Nordmainische S-Bahn, Gestaltungskonzept für die Lärmschutzwände

Schalltechnische Einschätzung

**Nordmainische S-Bahn, schalltechnische Untersuchung zum
Planfeststellungsabschnitt 3 des Büros KREBS + KIEFER**

Prüfbericht

Abbildung 2 Auswirkung der Absenkung der LSW im Bereich Nordwest

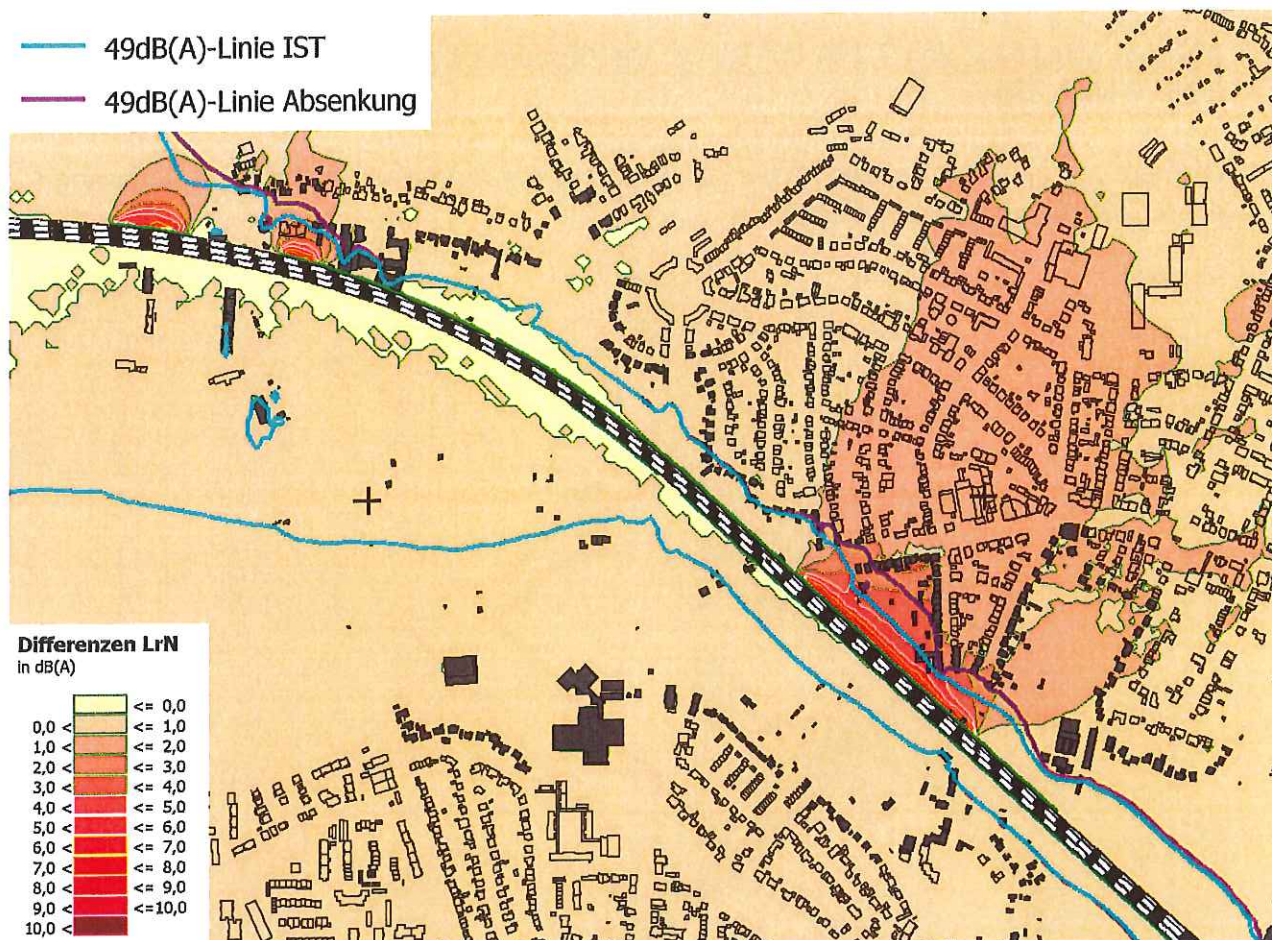
In der Hochstädter Landstraße sind nur wenige Gebäude von Pegelerhöhungen betroffen. Aufgrund der größeren Entfernung der Wohnbebauung zwischen Frankfurter Landstraße und Max-Reger-Straße ist zu erwarten, dass eine Absenkung der LSW in diesem Bereich auf 4,0 m zu keiner deutlichen Erhöhung der Zahl der Schutzfälle beitragen wird.

Abbildung 4 Auswirkung der Absenkung der LSW im Bereich Mitte links

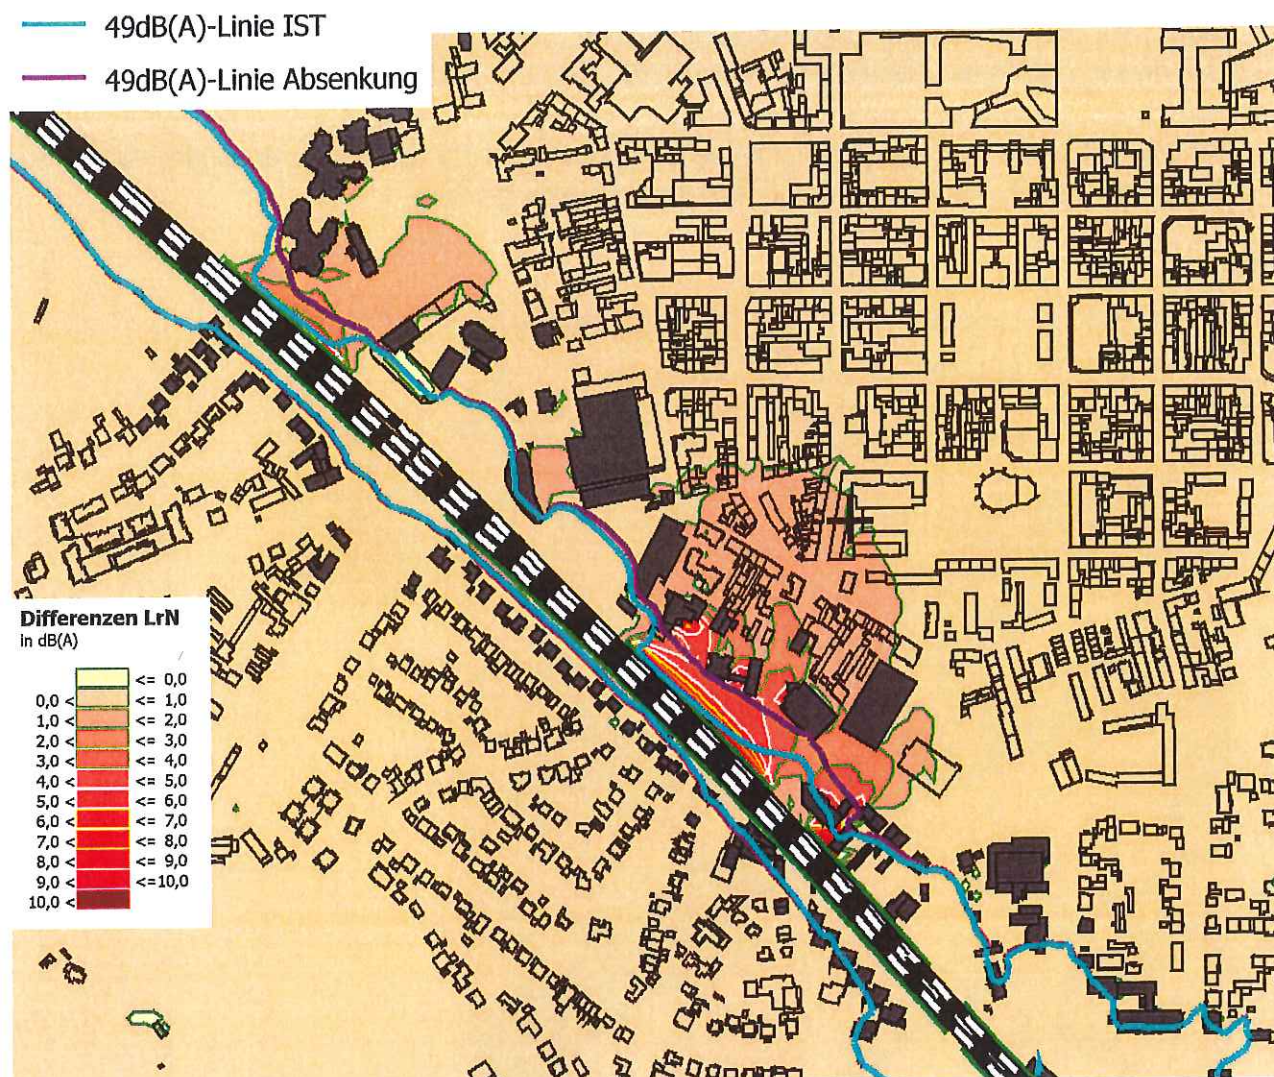
Unter dem Aspekt des Gestaltungskonzepts sollte folgendes berücksichtigt werden: Kritische Immissionsorte befinden sich an den Gebäuden am Steinheimer Tor 1, 4, 6a und 18 (Schutzanspruch MI; hier sollte geprüft werden, ob tatsächlich Wohnnutzungen vorliegen) sowie an der Steinheimer Straße 1 (WA). Für letzteren IO kann mit dem Schallschutzkonzept ab dem 5. OG keine Einhaltung des IGW erreicht werden; maximal wird ein Beurteilungspegel von 55,0 dB(A) nachts erreicht. Eine Reduzierung der Höhe der Außenwand wird hier an allen Geschossen zu Pegelerhöhungen führen; nicht aber zum Erreichen der Schwelle der gesundheitlichen Gefährdung. Der mögliche Spielraum einer Reduktion wird durch den IO Steinheimer Straße 1-1 (Sitz der Vereinte Martin Luther+Althanauer Hospitalstiftung Hanau, WA) eingeschränkt; hier besteht eine 'Immissionsreserve' von 1,2 dB bis zum Erreichen des IGW.

Abbildung 5 Auswirkung des Wegfalls der AW im Bereich Brüder-Grimm-Straße

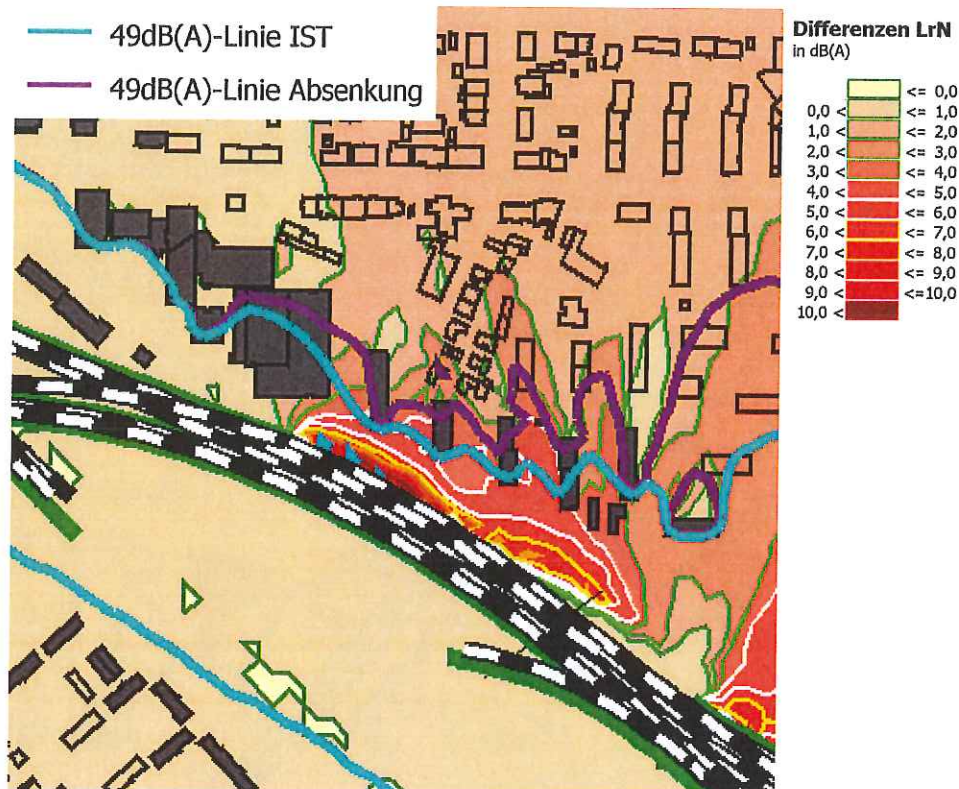
Im aktuellen Gestaltungskonzept wird für den Bereich der Brüder-Grimm-Straße (Bereich 3) eine teiltransparente LSW präferiert. Es ist nicht zu erwarten, dass es dadurch zu einer signifikanten Erhöhung der Zahl der Schutzfälle kommt.

Für den Bereich der Brüder-Grimm-Straße sollte eine weitergehende Untersuchung (Betrachtung einer Variante nur mit MW, Wegfall der nördlichen AW) erfolgen.

Abbildung 7 Auswirkung der Absenkung der LSW im Bereich Nordost

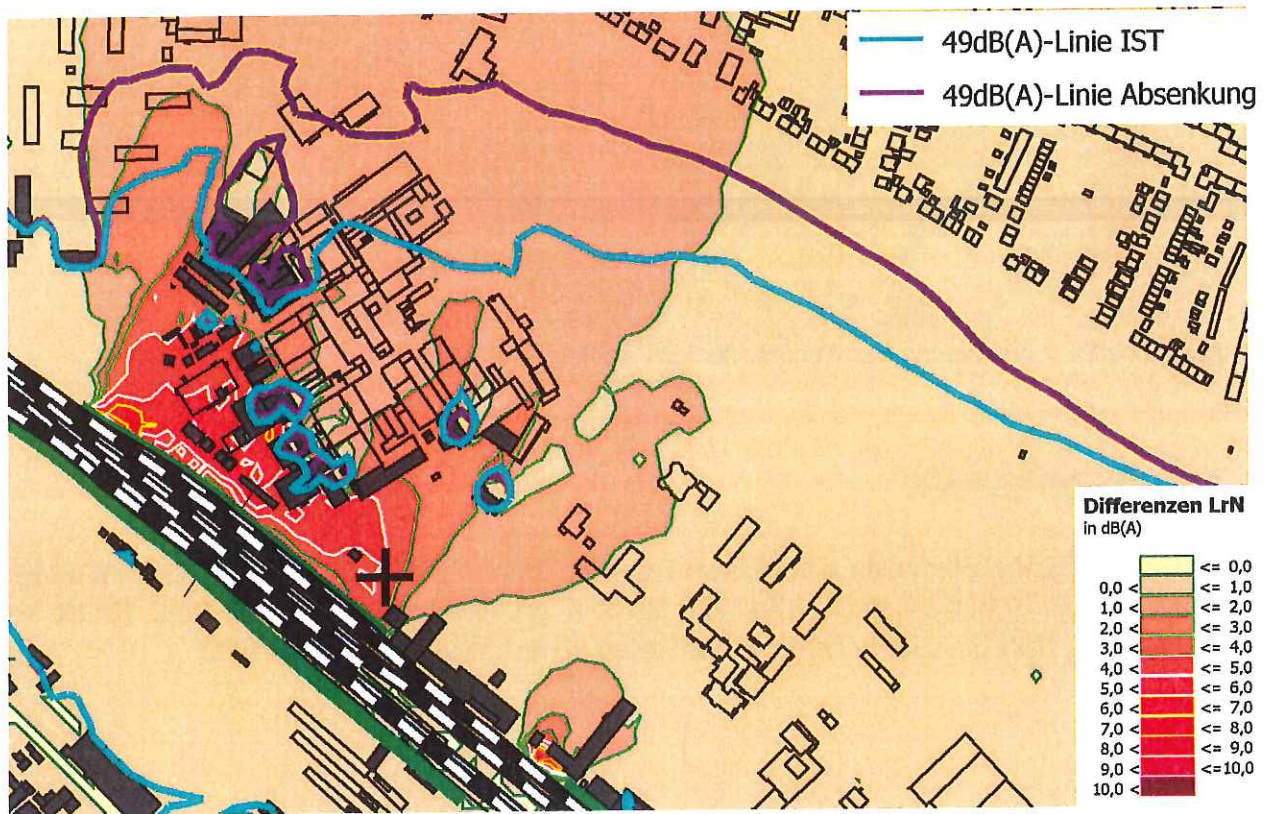
Der Wegfall der LSW in einem kleinen Bereich neben dem Bahnhofsgebäude hat keine Auswirkungen auf die Schutzfälle. Eine Reduzierung der LSW auf 3,0 m auf Höhe der gewerblichen Flächen der Heraeus Quarzglas GmbH hat im Wesentlichen nur Auswirkungen auf diese gewerblichen Nutzungen.

Abbildung 8 Auswirkung des Wegfalls der LSW im Bereich Nordost

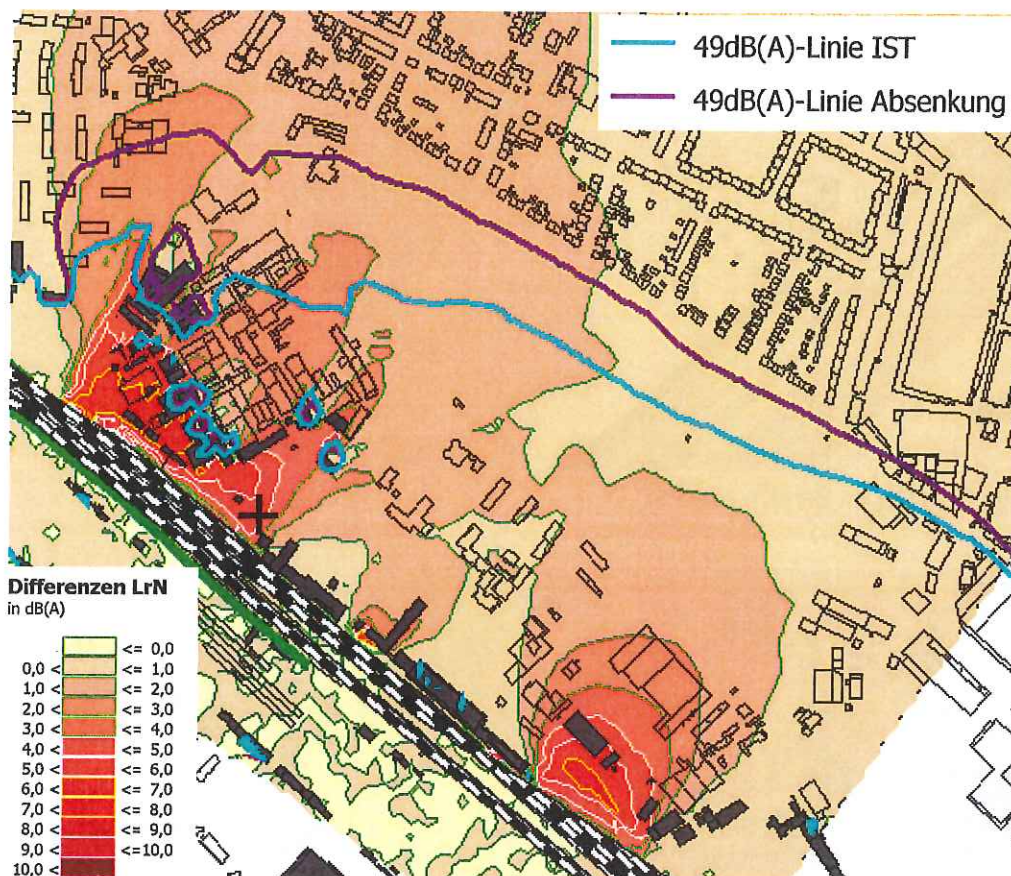
Selbst ein kompletter Wegfall der LSW im Bereich Heraeus würde nur zu einem Überschreiten des IGW für GE an der ersten Bebauungsreihe im GE führen. Senkt man die sich östlich des Bahnhofs anschließende Wand auf 3,0 m, führt das nördlich des GE voraussichtlich nicht zu einer Zunahme von Schutzfällen (vgl. Abbildung 8).

Für den Bereich Nordost ist zu überprüfen, ob ein tatsächlicher Schutzanspruch im Nachtzeitraum an den ausgewiesenen IO im GE besteht. Darauf aufbauend sollte überprüft werden, ob die LSW im Bahnhofsbereich wegfallen oder deutlich höherreduziert werden kann.

Abbildung 9 Bereich Südwest, nachts mit SSK

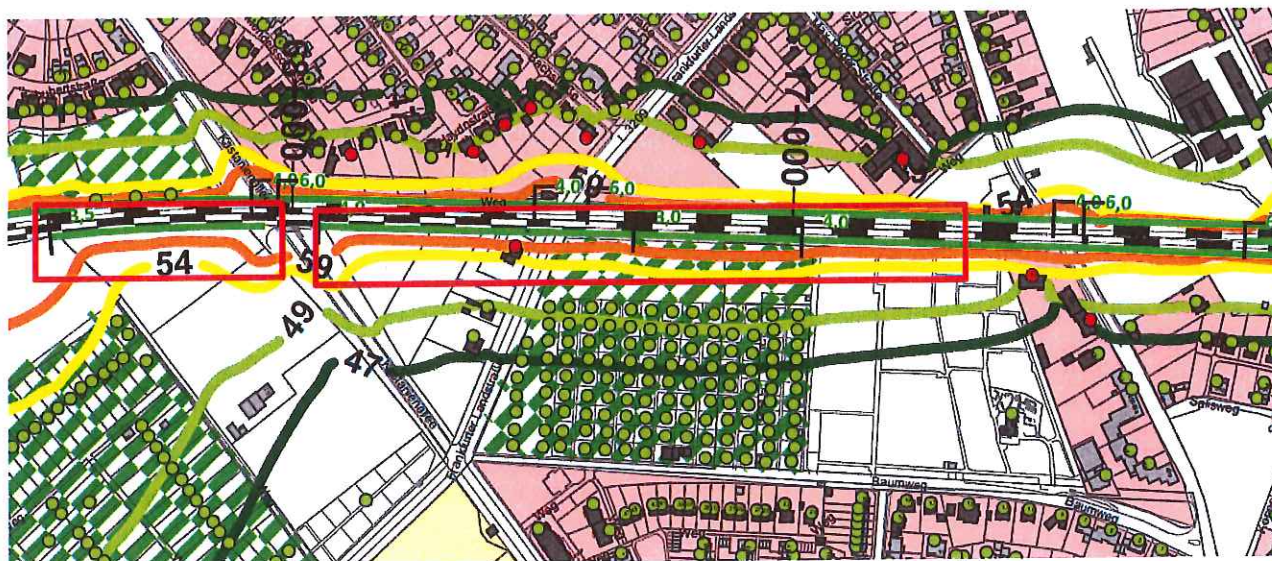
Im Bereich Südwest befinden sich bis zum Salisweg überwiegend KGA. Für diese besteht im Nachtzeitraum kein Schutzanspruch. Hier ist das SSK grundlegend zu überarbeiten. Es ist davon auszugehen, dass die LSW in dem rot markierten Bereich nicht erforderlich sind.

Im Bereich Südwest befinden sich bis zum Salisweg überwiegend KGA. Für diese besteht im Nachtzeitraum kein Schutzanspruch. Hier ist das SSK grundlegend zu überarbeiten. Es ist zu erwarten, dass die Lärmschutzwände westlich und östlich der Kastanienallee wegfallen oder zumindest in ihrer Höhe reduziert werden können.

Abbildung 1 Abwägungsgrafik für den Bereich Nordwest

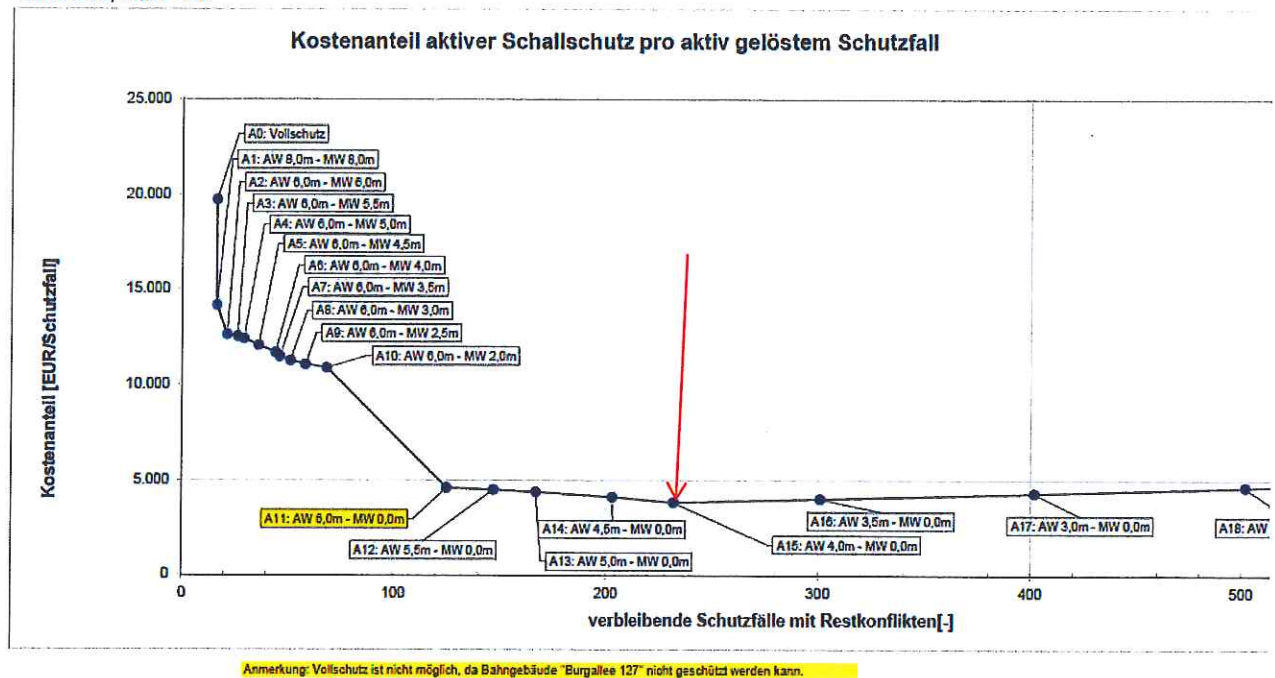
Da die Strecke 3660 die schalltechnisch relevante ist, werden hierfür BüG und SSD vorgesehen, nicht aber für die Strecke 3685 (Variante 4). Die Abwägungsgrafik Abbildung 11 präferiert die Variante A11 mit 6,0 m hohen Außenwänden ohne Mittelwände. Es werden 2.710 Schutzfälle gelöst, 125 Schutzfälle verbleiben (4,4 %); die Gesamtkosten je Schutzfall belaufen sich auf 4.590 €. Betrachtet man die Variante A15 mit 4,0 m hohen Außenwänden, werden 2.603 Schutzfälle gelöst, 232 (8,2 %) verbleiben; die Gesamtkosten je Schutzfall belaufen sich auf 3.816 €.

Die nachfolgende Abbildung 1 zeigt die Abwägungsgrafik aus dem Anhang; für die Variante A15 ist ein Minimum ersichtlich.

Für die Ableitung der Vorzugsvariante sollte die Variante A15 berücksichtigt werden.

Abbildung 3 Lage der Schienenstrecken und SSW im Bereich Mitte rechts

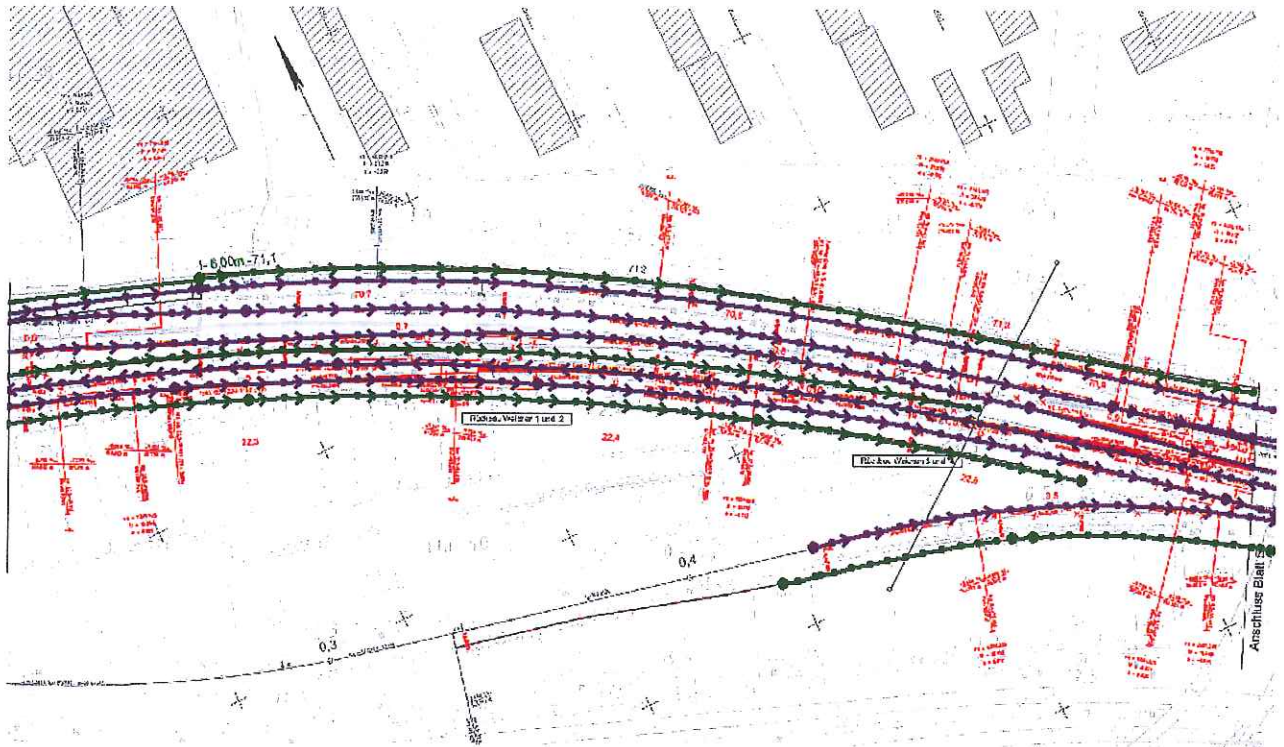
Durch die AW werden insbesondere die in ihren Emissionen gegenüber der Strecke 3600 (Hin- und Rückrichtung) deutlich geringer emittierenden Strecken geschützt. Eigene Berechnungen zeigen, dass ein Wegfall der AW im Bereich der Brüder-Grimm-Straße nicht zu einer dramatischen Verschlechterung des Schallschutzes führt; hier sollte eine weitergehende Untersuchung (Betrachtung einer Variante nur mit MW) erfolgen.

Die Zahl der Schutzfälle mit Restkonflikt nimmt im Vergleich zu /2/ um 5 zu; dies ist ggf. auf die Reduzierung der Wandhöhe der AW (Überwerfungsbauwerk) zurückzuführen.

Für den Bereich der Brüder-Grimm-Straße sollte eine schalltechnische Untersuchung einer Variante nur mit MW erfolgen.

Abbildung 4 Immissionsorte im Bereich Nordost

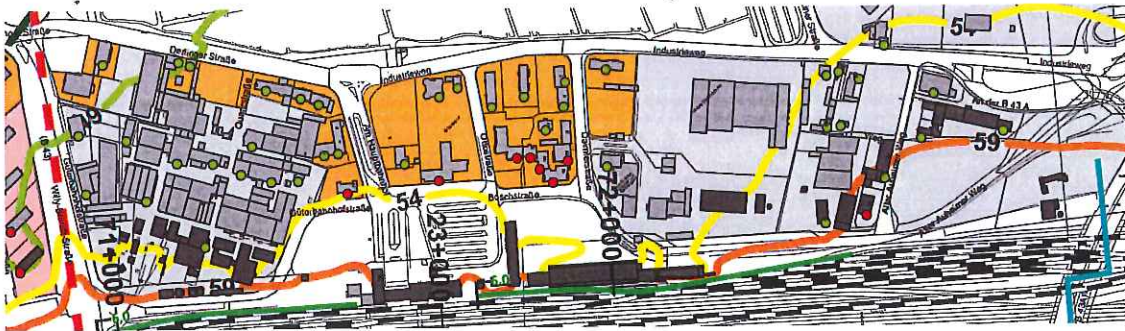
Im SSK werden SSD für die Strecken 3600, 3674 und 3685 betrachtet. Die Strecke 3680 mit einer Emission von 56,0 dB(A) liegt nördlich der Strecke 3685 (Emission 55,2 dB(A)). Für die Strecke 3685 werden SSD betrachtet, nicht aber für die relevantere Strecke 3680. Dies sollte überprüft werden.

Bei der Ableitung des SSK werden eine Vielzahl von Immissionsorten im GE berücksichtigt. Hier ist zu überprüfen, ob ein tatsächlicher Schutzanspruch im Nachtzeitraum an den ausgewiesenen IO besteht.

Abbildung 5 Bereich Südwest, tags ohne SSK

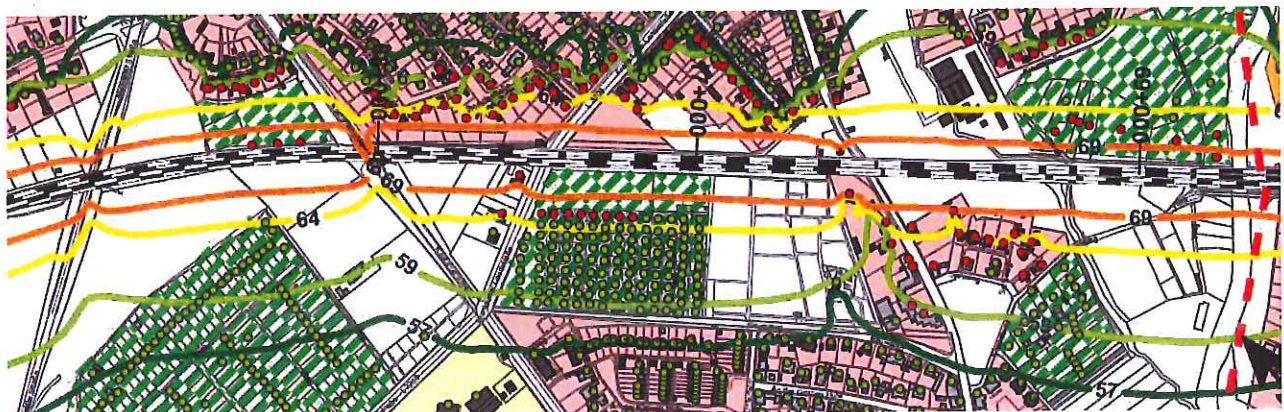
Im Bereich Südwest befinden sich bis zum Salisweg überwiegend KGA (vgl. Abbildung 5, Beurteilungspegel tags ohne SSK). Es ist davon auszugehen, dass durch SSD und BüG für die Strecke 3660 im Tagzeitraum der IGW eingehalten werden kann. Es ist, gemäß dem Umweltschutzweg des Eisenbahn-Bundesamts /5/ nicht von einem Schutzanspruch nachts für die KGA auszugehen: 'Ein der Erholung dienendes Kleingartengebiet gehört nach der Rechtsprechung zur Nachbarschaft und ist entsprechend des Tagesimmissionsgrenzwertes von 64 dB(A) für ein Dorfgebiet schutzbedürftig.'

Damit kann der Teil der LSW 3 westlich der Kastanienallee komplett entfallen; eine LSW wäre erst zum Schutz der Gebäude im Salisweg erforderlich (vgl. Abbildung 6, die voraussichtlich nicht erforderlichen SSW auf der Südseite der Schienenstrecken sind gekennzeichnet).

Abbildung 7 Bereich Bhf. Süd links, AW an 3600

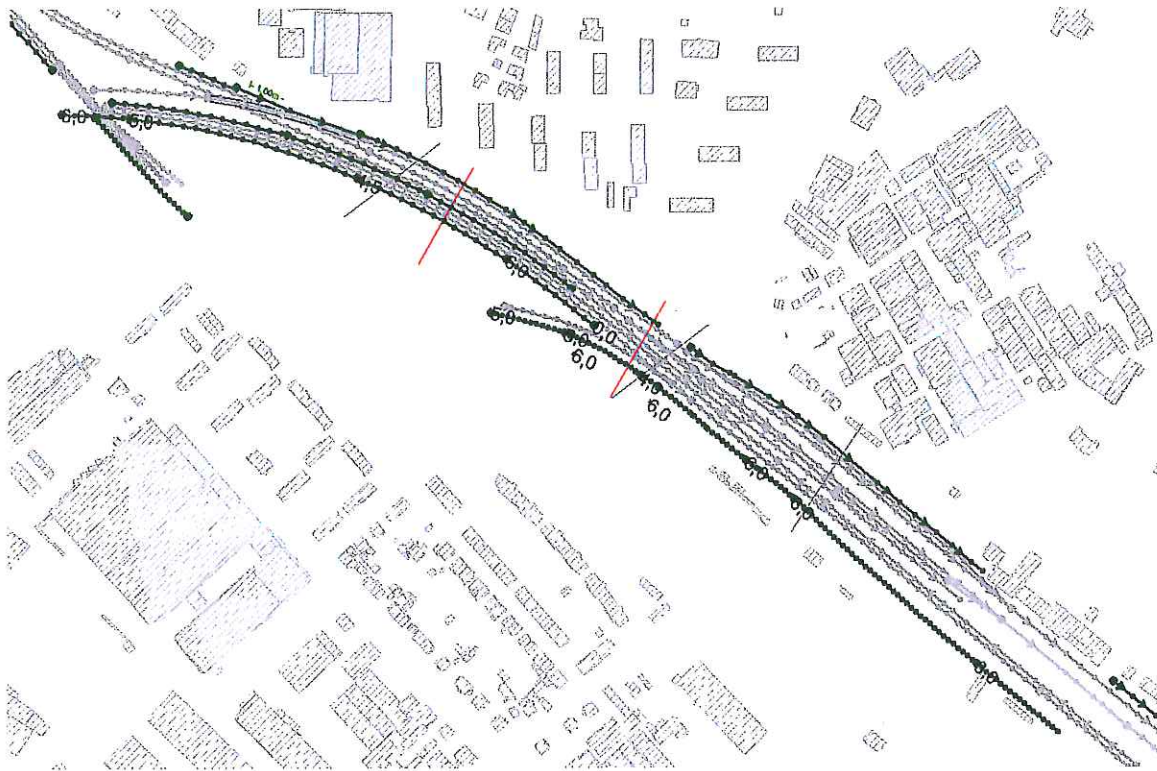
Die AW an Strecke 3600, westlich (LSW 10) weist Höhen von 6,0 m, 5,0 m und 4,5 m auf. Die Höhen der LSW 13 an Strecke 3671 betragen 4,0 m, 5,0 m und 6,0 m (s. nachfolgende Abbildung); die Angaben decken sich nicht mit denen in der Tabelle 12 /1/ und der Abwägung im Anhang 5.8.2.

Im Abschnitt 12 wird erläutert, dass nach Umsetzung der Vorzugsvariante infolge von Zwangspunkten Änderungen an den LSW vorgenommen wurden. Die finalen Angaben sind in der Tabelle 16 aufgeführt; mit dieser stimmen die obigen Angaben überein. Inwiefern die Abwägung hier nachgeführt wurde, wird nicht deutlich.

Für die LSW 12, 13 und 15 sind die Angaben in der Tabelle 16 zu überprüfen bzw. mit den Angaben im SoundPLAN-Geofile zu vergleichen.
